# EXAMEN SCIENTIFIQUE DES DOCUMENTS SUPPLÉMENTAIRES SOUMIS DU 8 OCTOBRE 2019 AU 8 JANVIER 2020 POUR L'ADDENDA DE L'ÉNONCÉ FINAL DES INCIDENCES ENVIRONNEMENTALES PORTANT SUR LA PHASE 2 DU PROJET DE BAFFINLAND À MARY RIVER

**Réponse des Sciences : Examen des documents  
à l'appui du projet de Baffinland (du  
8 octobre 2019 au 8 janvier 2020), addendum à  
l'EFIE portant sur la phase 2**

Figure 1. Zones théoriques d'influence acoustique présentant le niveau le plus élevé à la source du son (adapté de Richardson et al. 1995).

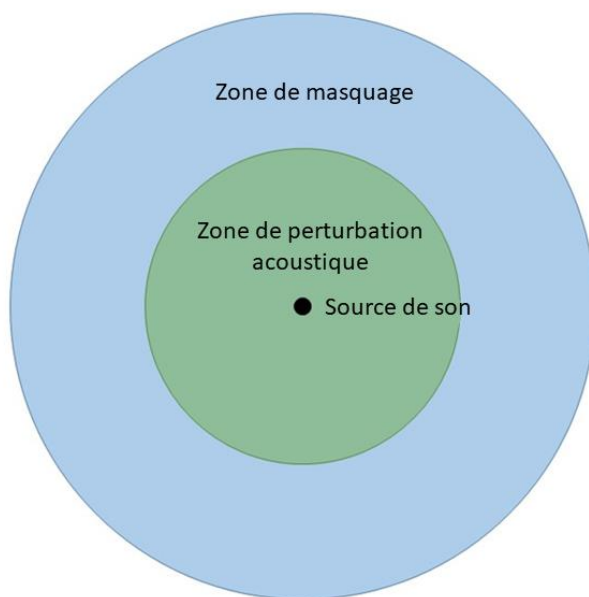
Le Secteur des sciences du MPO cerne certains problèmes dans l'interprétation du rapport de 2014 de la Sea Mammal Research Unit (SMRU) [Département de recherche sur les mammifères marins]. Plus précisément, les auteurs du rapport ont été chargés d'examiner la réduction de la durée totale de quête de nourriture liée à l'exploitation de RBT2 et au trafic supplémentaire de navires associé à un nouveau terminal. Toutefois, dans les conditions actuelles, les épaulards sont déjà exposés à un niveau de bruit élevé, et le nouveau terminal n'augmentera pas le niveau sonore de manière significative. Par conséquent, la perte au niveau de la durée de la quête de nourriture est globalement minime. Il est néanmoins important de noter que dans ce même rapport, dans les conditions actuelles de navigation, les résultats du modèle prédisent que les épaulards perdront 19,1 jours de quête de nourriture par an par animal en raison des perturbations comportementales combinées aux perturbations proprement dites, dans les conditions existantes (SMRU 2014).

Certains des renseignements du rapport de la SMRU (2014) sont pris hors contexte. Dans le rapport de la SMRU, le masquage a été calculé comme un résidu de la perturbation acoustique, c-à-d., que le rapport reconnaît que le masquage peut se produire à partir de la source sonore ponctuelle. Le calcul du masquage pour les besoins du modèle utilisé par les auteurs du rapport n'incluait que le masquage en dehors de la zone de perturbation (la zone bleue de la figure 1,) par opposition à l'inclusion du masquage dans la perturbation acoustique, en plus de la zone de masquage (zone verte et bleue de la figure 1).
